Auteur: HV
Datum: 4-2-2025
Versie: V4

Datum	Document	Dicipline	Initiator	Vraag - omschrijving	Actiehouder	Datum	Antwoord/Besluit
1	NOT001	W	SM	Blz. 6, par. 3.4 Brandveiligheidsinstallatie. Kunnen we er in stadium van uit gaan dat de bestaande brandslanghaspels toereikend zijn en gehandhaafd kunnen blijven?		ja	
2	Programma van eisen PM2	W	SM	Blz. 8, hier wordt omschreven dat elk practicum lokaal voorzien moet worden van een branddeken en brandblusser. Deze worden niet omschreven in document NOT001. Kunnen wij er van uit gaan dat deze niet door Pranger-Rosier geleverd hoeven te worden?		Pranger Rosier dient voor elk practicumlokaal een branddeken en een brandblusser te leveren.	
3	NOT001	W	SM	Blz. 2, par. 3. Kunnen we voor de prijsvorming de tappunten/afvoerpunten aanhouden als op tekening staat? En later eventuele wijzigingen als meer/minderwerk uitvoeren?		Antwoord: de tappunten/afvoerpunten die op tekening staan die is bijgeleverd bij NOT001 is niet up-to-date. In de bijlage (mail van Marl) is plattegrond weergegeven met de aansluitpunten ten behoeve van het labmeubilair. Deze aantallen moeten door Pranger Rosier bij de overige afvoerpunten worden opgeteld (zoals de wastrog in d

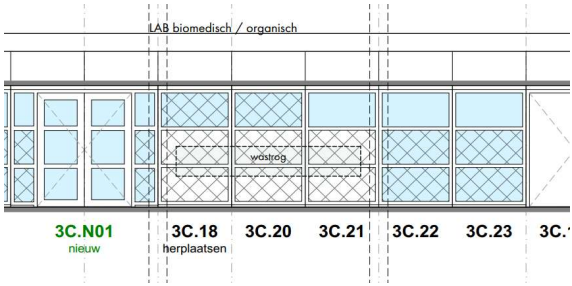
21	Regeltechniek, zuurkasten	W	SM	Komt de sturing van de VAV ook uit de eigen regeling? Moet er misschien een koppeling(mod-bus of iets dergelijks) komen met de zuurkasten?
22	Regeltechniek	W	SM	Op blad 20 van het PvE 5.6.6.2 staat iets van veiligheidsthermostaat en een doorstroommelder aangesloten op het GBS, wat hier voor mee te nemen?
23	Regeltechniek	W	SM	Moet er ook iets opgenomen worden mbt tapwaterinstallatie?
24	Regeltechniek	W	SM	Moet er ook iets opgenomen worden mbt gasseninstallatie?
25	Regeltechniek	W	SM	Moet de regelkast nog voorzien worden van extra eisen, of staat dat los van de Gas installatie.
26	Verdeelinrichting	ET	AK	wat is het aantal benodigde automaten
27	Verdeelinrichting	ET	AK	wat is het Amperage van de automaten
28	Verdeelinrichting	ET	AK	wat betekenen de onderbrekkingen van de voeding in de principe tekening van de aanvraag,
29	NOT001, par 3.2	W	SM	Wat dient er te gebeuren met de radiatoren die verwijderd worden? Dienen deze ter beschikking gesteld te worden aan opdrachtgever (om eventueel later te herplaatsen?)? Of dienen deze afgevoerd te worden (afvalcontainer / afvoerkosten door bouwkundig aannemer?)?

digitaal in alarmeringcontact t.b.v. temperatuurover- of onderschrijding. Digitaal in alarmsignalering t.b.v. gebruik nooddouche.

in aanvoer en retour temperatuurmeting met grenswaarde in GBS t.b.v. legionellapreventie. Uitgangspunt tot nu toe is geweest om nooddouches wekelijks te spoelen i.v.m. legionella. Door het ontwerp anders in te richten is wekelijks spoelen wellicht niet nodig. ~~Valstar doet check en komt hierop terug~~–Zie waterwerkblad 2.1A-T (meest recentie versie maart 2023): advies is situatie 2 handhaven voor nooddouche, er is dan een jaarlijkse controle nodig van de lichaamsdouche in plaats van wekelijks spoelen. Keuze dient nog door opdrachtgever te worden goedgekeurd. Aanvullend: nadere afstemming benodigd m.b.t. Legionellabeheersplan, Valstar neemt contact op met opdrachtgever.
